MAANTEEAMET

Meie 04.11.2020 nr 15-2/20/46647-2

**Vana -Antsla alevikus Tammiku tänava  
pikendamisel riigiteeni 25183 ristumiskoha  
ehitamise nõuded**

Joonis 1. Ristumiskoha pikikalded.

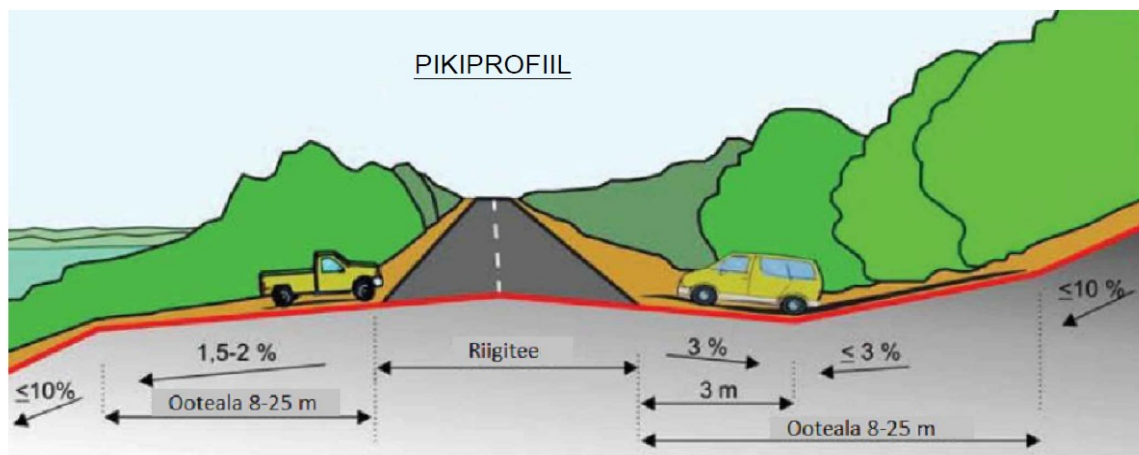
10. Ristumiskoht projekteerida riigiteega võimalikult täisnurga all. Ristumiskoha pikikalded määrata vastavalt alltoodud joonisele.
